Complément au Permis de Construire

PC n°083 026 22 00005

NOTICE DESCRIPTIVE ADDITIONNELLE

Projet de parc solaire au sol

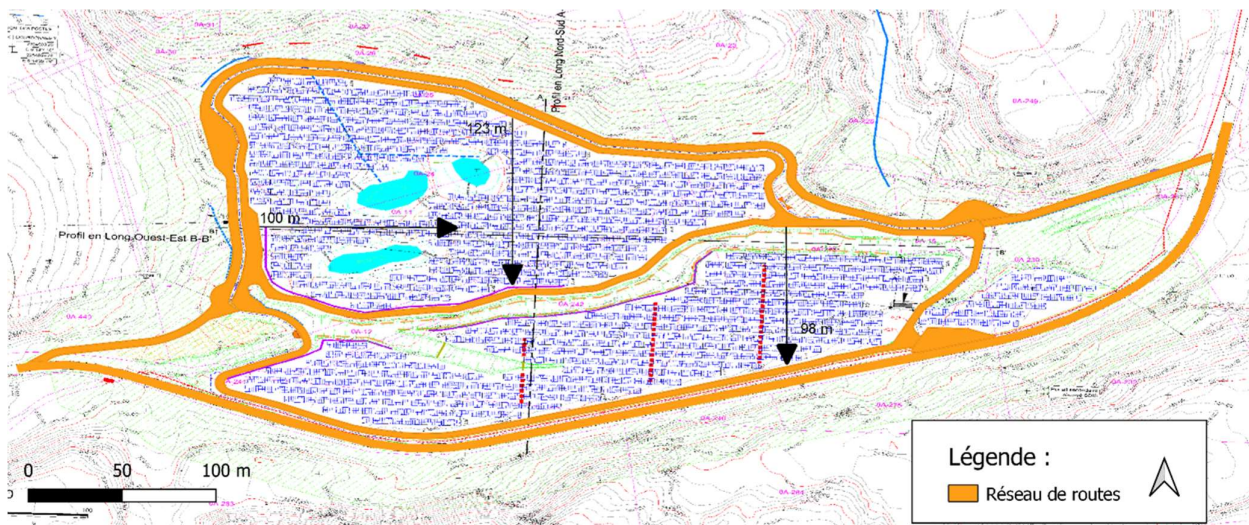
04.3 Diamètre de braquage

ENGIE GREEN s'est attaché durant la conception de ce parc à respecter le diamètre de braquage de 21 m minimum pour chaque courbe.

Ils ont été signalisés sur chacun des 2 plans de masse PC2a et PC2b au niveau de chaque portail (Cf exemple de zooms ci-dessous).

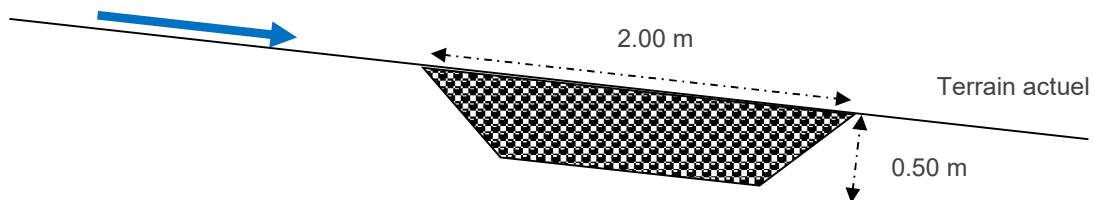
Les dispositifs de « franchissement » et de « franchissement de ravin » seront analysés ultérieurement au même titre que l'ensemble des aménagements hydrauliques. A la suite du passage d'un hydraulicien, ils seront conçus de manière plus précise lors de la réalisation de l'avant-projet détaillé (AVD).

L'étude d'impact traite ces dispositifs dans le Feuillelet 4, p.41 au Chapitre 3.6 « Aménagements au droit des pistes d'accès et périphériques ».

Leur positionnement est signalisé dans la pièce PC 2a.

«SCHEMA DE SYNTHESE DES AMENAGEMENTS HYDRAULIQUES PROJETES

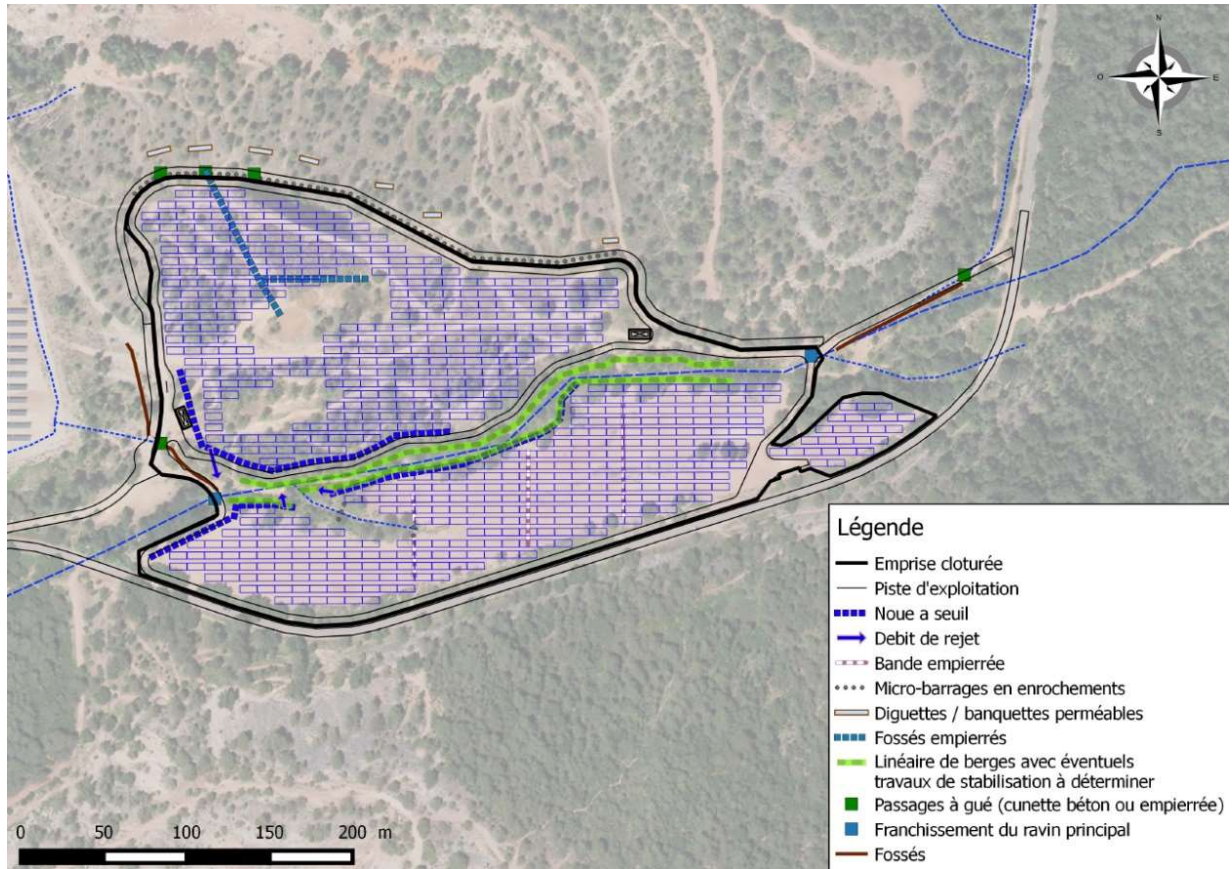
Afin de répondre à l'attente du SDIS et de « concevoir des aménagements hydrauliques anodins pour les engins ou gênant la progression piétonne d'un dévidoir de tuyaux dans les inter-rangées », Engie Green a revu la nature de ces aménagements.

- L'expert hydraulique GEOTEC conseille de modifier les aménagements de type micro-barrage en bandes empierrées, au niveau du terrain naturel.
- Ce dispositif permettra également de réduire les ruissellements notamment en phase travaux et de ne pas concentrer les écoulements en dispersant les eaux en aval.
- Ces aménagements consisteront à créer des noues avec mise en place d'enrochements en diamètre Ø100/200 mm le plus rugueux possible sur une profondeur de 50 cm environ. La largeur de ces bandes sera de 2 mètres environ.
- **Des matériaux plus fins pourront être mis en place en surface afin de rendre cet aménagement véhiculables notamment pour les pompiers (cf. figure ci-dessous).**

Ces modifications ont été intégrées sur les plans de masse PC2a, où figurent les aménagements hydrauliques.

Ces aménagements ainsi conçus intègrent les contraintes du SDIS au niveau des inter-rangées, évitant de créer une éventuelle obstruction dans la progression piétonne d'un dévidoir de tuyaux.

Le plan ci-dessous annule et remplace la figure 12 dans la pièce PC 11 - Feuillet 4 de l'étude d'impact (p.43).
